Systeme d'assainissement de Port Barois (71)

Dossier d'autorisation environnementale au titre des articles L.181-1 et suivants du code de l'environnement – demande de compléments

Version : 1

Date : 10/2021

Figure 1 : Localisation des ouvrages de déversements par rapport à la zone Natura 2000 FR2600976

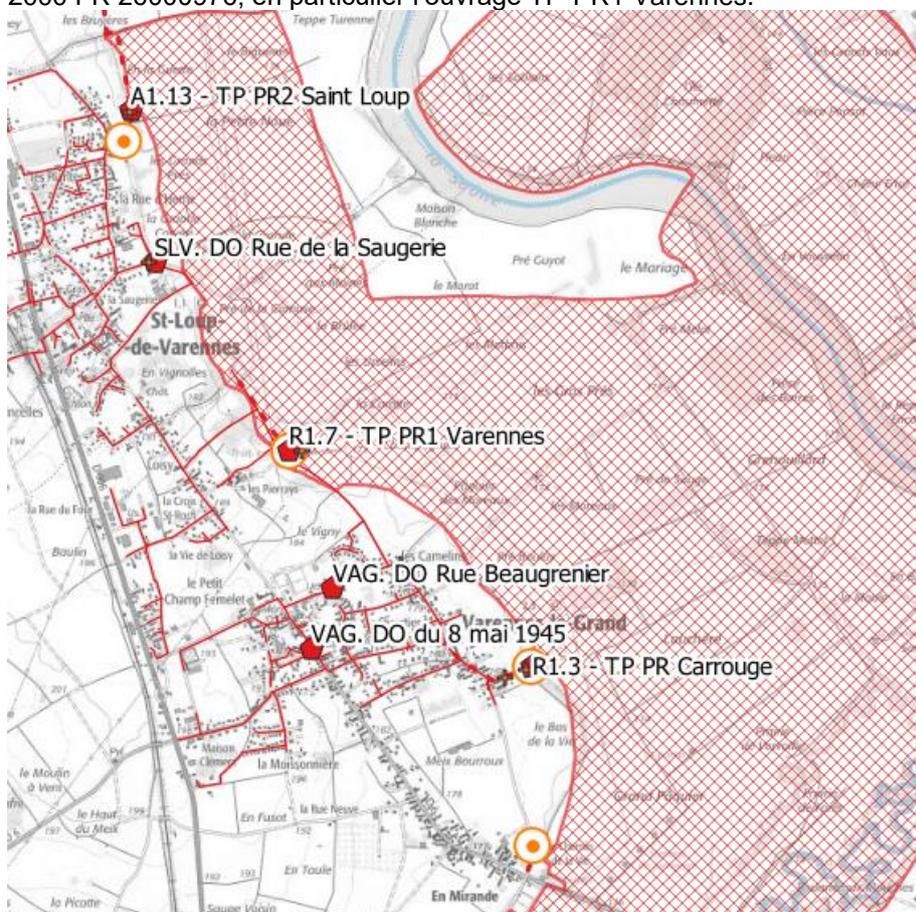
Précisions sur les impacts potentiels sur la zone Natura 2000 FR2600976 à proximité du déversoir d'orage « TP-PR1 Chandelier ».

Plusieurs déversoirs d'orage du système de Port-Barois se trouvent à proximité de la zone Natura 2000 FR 26000976, en particulier l'ouvrage TP-PR1 Varennes.

industriel sur ce bassin versant, les déversements aux déversoirs d'orage identifiés en figure 1 ne sont pas de nature à contenir des substances toxiques.

Par ailleurs, compte tenu des phénomènes de dilution, il a été montré dans le dossier d'autorisation que l'impact du système d'assainissement sur la Saône est négligeable. De ce fait, les ouvrages A1.13 - TP PR2 Saint Loup et SLV, DO Rue de la Saugerie n'auront pas d'impact sur la zone Natura 2000 FR2600976.

Pour les 4 autres ouvrages identifiés, le milieu récepteur est la Grosne.

Sur la Grosne, en dehors de l'ouvrage R1.7 - TP PR1 Varennes, les déversoirs d'orage collectent une charge domestique très faible. La nature et le volume des rejets ne représentent pas une pression pour la qualité de la Grosne.

L'ouvrage R1.7 - TP PR1 Varennes est autosurveillé. Ainsi, ses déversements et donc son éventuel impact sur la zone Natura 2000 peuvent être suivis. Il est à noter qu'il est prévu un renouvellement des réseaux à hauteur de 1% par an afin de réduire les eaux claires parasites permanentes. Ceci devrait réduire les déversements au R1.7 - TP PR1 Varennes, bien que la nature des rejets ne représente pas une menace pour la zone Natura 2000 FR2600976. En effet, les effluents collectés sont domestiques et ne sont pas assimilés à des substances toxiques. En 2019, l'ouvrage avait déversé 24 fois : l'impact potentiel sur le cours d'eau est donc limité et sera amené à être réduit par les travaux proposés.
